ÁREA METROPOLITANA DE BUCARAMANGA <small>BUCARAMANGA - FLORIDABLANCA - GIRÓN - FREDOUESTA</small>	PROCESO GESTIÓN AMBIENTAL	CODIGO: SAM-FO-14
	RESOLUCIÓN N° 000113 (28 FEB 2019)	VERSIÓN: 01

POR LA CUAL SE MODIFICA PARCIALMENTE LA RESOLUCIÓN No. 001125 DEL 21 DE DICIEMBRE DE 2017

CUARTO: Que el Municipio de Floridablanca, mediante oficio radicado ante el AMB bajo los Nos. 11590 del 17 de septiembre y 14047 del 9 de noviembre de 2018, solicitó y complementó la información relacionada tendiente a modificar lo resuelto en la Resolución No. 001125 del 21 de Diciembre de 2017, teniendo en cuenta la ampliación del muro proyectado en distancia de 80 mts lineales y la construcción de un nuevo box culvert de mayor capacidad al existente.

Imagen 5. Implantación de gaviones en cabezote del Box.

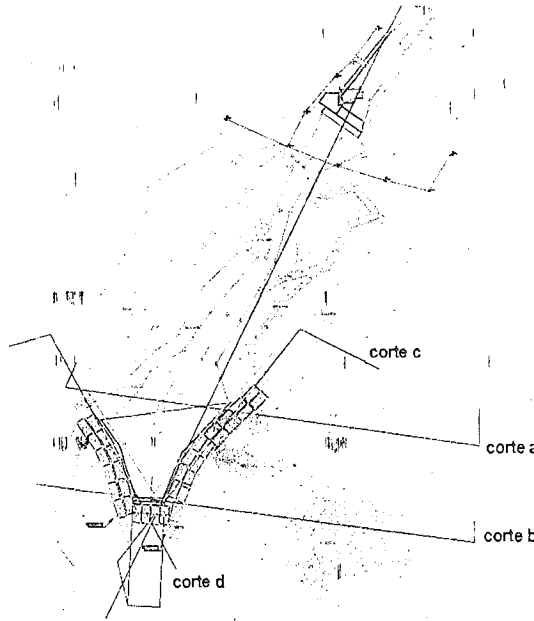
- Insertar elementos de fijación en la estructura de concreto.
- Instalar gaviones de base (ver imagen 4)
- Seguidamente colocar los gaviones de cuerpo.
- Revestir la cara que aplica con el agua.
- Instalar goedrenes en la espalda, geotextil y geotubo, que descargue a flujo libre, atmósfera, en el interior del box.
- Subir una altura de 1.30 respecto a la cubierta del box en la entrada. Rematar en las paredes de tierra, haciendo llaves de modo que se implante en el terreno, garantizando hermeticidad y apoyo físico.

Imagen 14. Trazado de prolongación del box y especies a talar

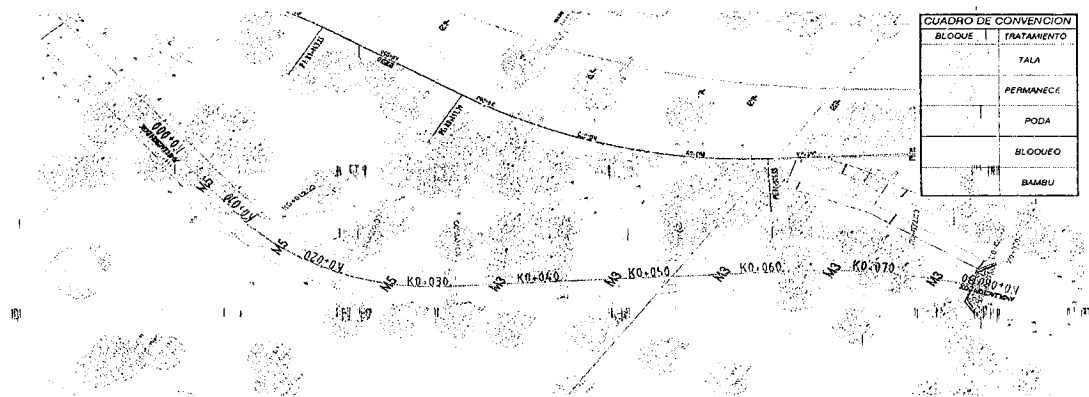
En la imagen 3 se aprecia que en el alineamiento de la prolongación del Box se realizarán la tala de diferentes especies, las cuales, según lo reportado en la visita realizada, cuentan con el permiso de tala general del proyecto.

En la visita realizada el 7 de febrero de 2019, se identificó el árbol 182 que corresponde a una Ceiba (*Pseudobombax septenatum*) el cual se encuentra ubicado en una zona aferente a la construcción de la prolongación del Box, sin embargo, aunque dicho árbol cuente con permiso de tala como se expresó en la visita, se darán las recomendaciones para dicho árbol no sea talado, pues de acuerdo al recorrido, el mismo se encuentran fitosanitariamente en buen estado.

Imagen 18. Velocidad en secciones de inicio del box

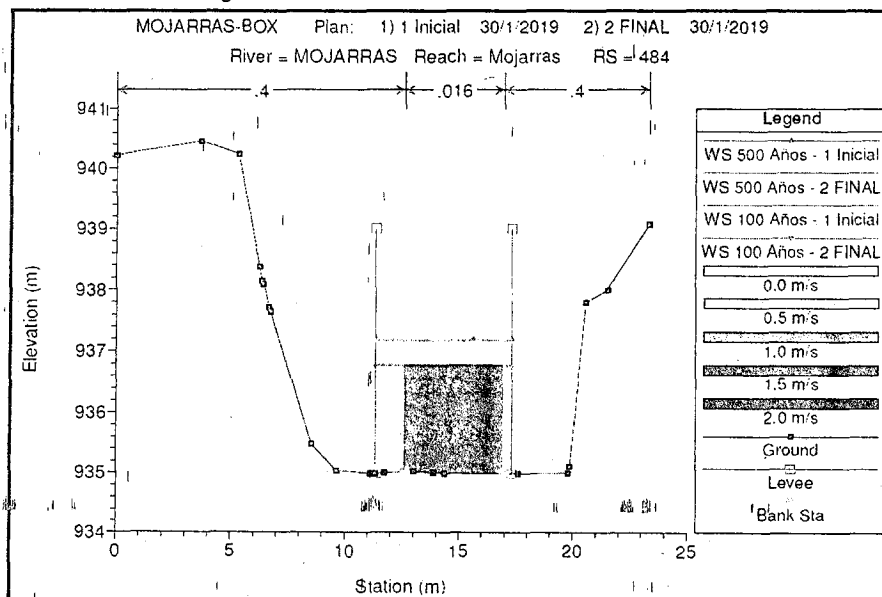
La condición inicial es con las aletas actuales construidas del cabezote en la entrada del box, agua arriba de abscisado k0+484, es decir, sin restricciones del muro.

La condición final es subiendo las aletas, que se propone ahora subir con gaviones o concreto reforzado.

Imagen 22. Perfil hidráulico sector entrada del Box Culvert

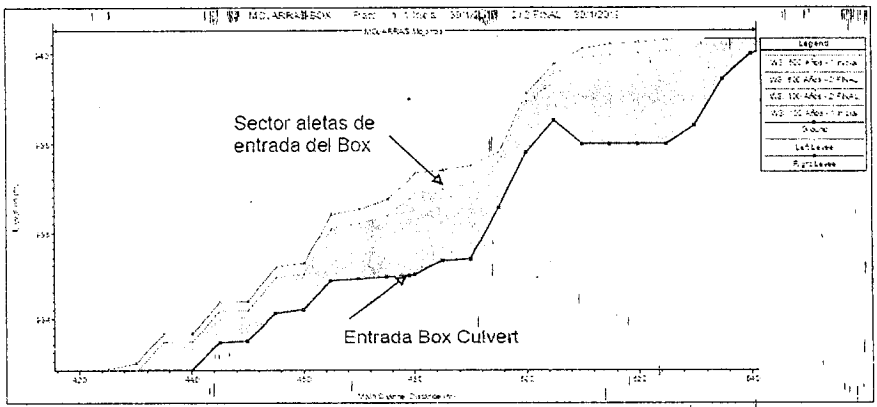
- Los niveles de agua a la entrada del Box Culvert están muy cercanos al techo de la estructura, por lo que podría funcionar en condición sumergida.
- El perfil hidráulico aguas arriba de la estructura indica una elevación de los niveles de agua para 100 y 500 años de periodo de retorno, lo que evidencia que las aletas de la estructura son inferiores que el nivel de agua, lo que permite que se puedan presentar procesos erosivos y degradación del suelo al respaldo de la estructura hidráulica y una posible falla de la vía.

- Tal como se aprecia en la Fotografía, la vía se encuentra casi a nivel con el techo del Box con muy poco borde libre, lo que permitiría que ante la ocurrencia de eventos de 100 y 500 años su pueda presentar sobrepasos del agua por encima de la estructura ante cualquier obstrucción por ramas u otro tipo de objetos que arrastre la corriente.

- Se establece la necesidad de diseñar una estructura que proteja los taludes conformados al respaldo de las aletas del Box Culvert de procesos erosivos y que sirva a su vez para dar un borde libre adecuado que evite sobrepasos del agua ante eventos extremos.

- ✓ Se sugiere hacer obras adicionales de contención en las aletas de la entrada del box, de modo que se suba 1.0m arriba de la cota el techo actual del box.

- ✓ Subir a futuro, en medias longitudinales, al menos veinte (20) metros por el río en ambas márgenes, aguas arriba, de modo que se mantenga un borde de sobre elevación 1.0 arriba del techo del box.

- ✓ Usar gaviones como mediac de control, revestidos en concreto y n escalonadas hacia el interior, de modo que quede gradería a la cara expuesta la río.

Fotografía 7 a 10. Estado de la estructura actual de canalización de la quebrada Mojarras

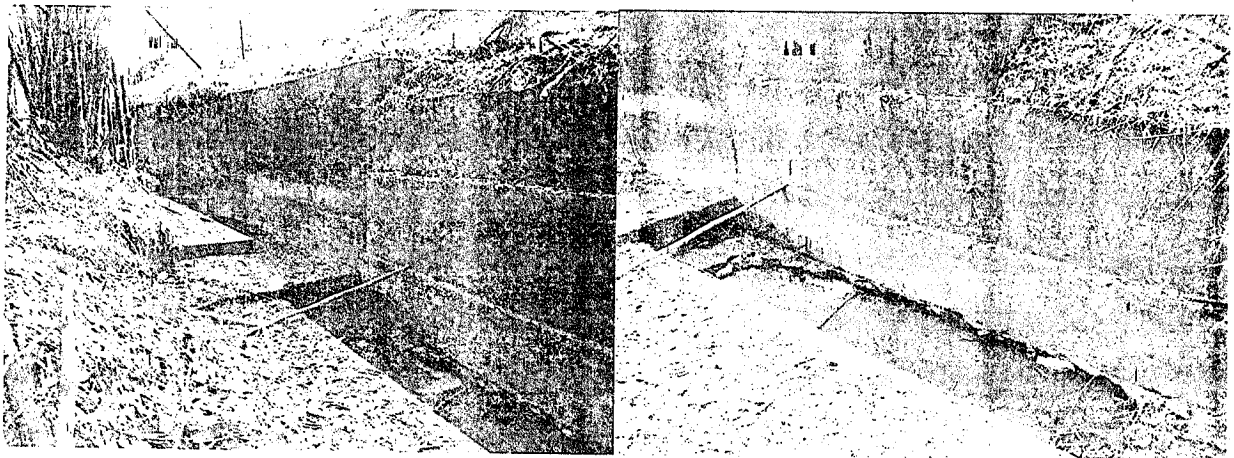
3. **Estado actual de la canalización de la quebrada Mojarras:** En el recorrido se evidencia que el punto donde llegará la prolongación del box, presenta malas condiciones físicas al presentar socavación, pérdida de la loza de fondo de la canalización.

Este estado favorece la infiltración del agua de la quebrada y afecta la estructura actualmetne construida. La construcción

Imagen 25. Tramo para prolongación del box couvert y árboles aferentes

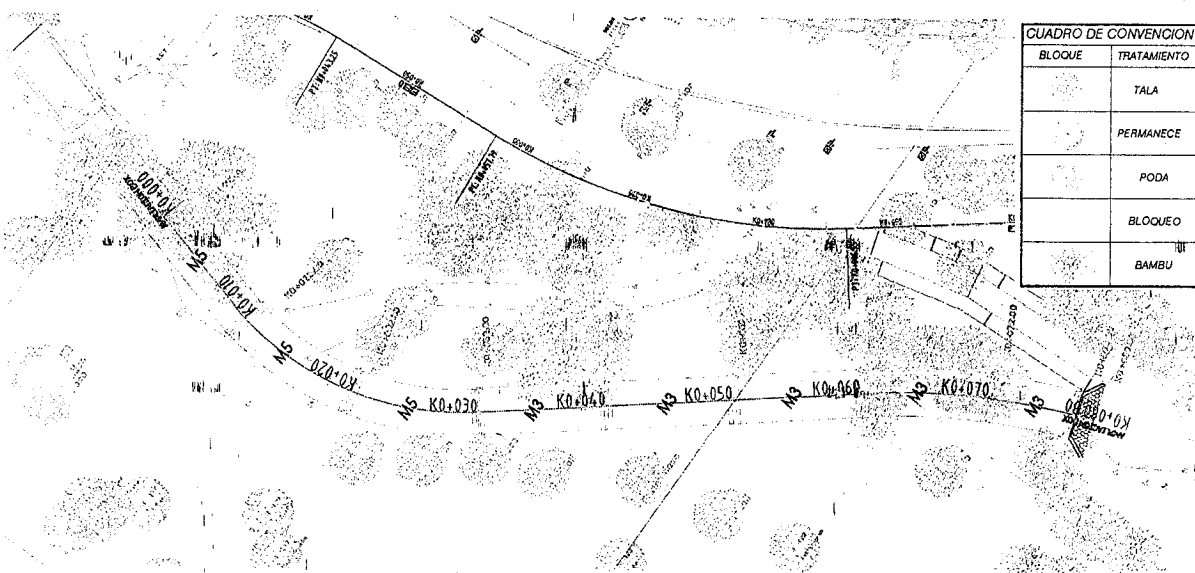
Adicionalmente se presenta un plano que contiene los árboles ubicados en el sector de interés en donde se solicita realizar la prolongación del box. En el mismo se observa de color rojo los que se requieren para realizar la tala. En el recorrido realizado el día 7 de febrero de 2019 se identificó el árbol número 182 el cual presenta unas condiciones fitosanitarias buenas, y en la que se recomendará no intervenir dicho árbol, así como también los demás árboles que no interfieran en la construcción y desarrollo del proyecto, por lo tanto la alcaldía de Floridablanca deberá realizar todas las acciones necesarias tendientes a mantener en pie el número de árboles posibles en el sector de interés, ya que los árboles son de importancia en el desarrollo ambiental del ecosistema.
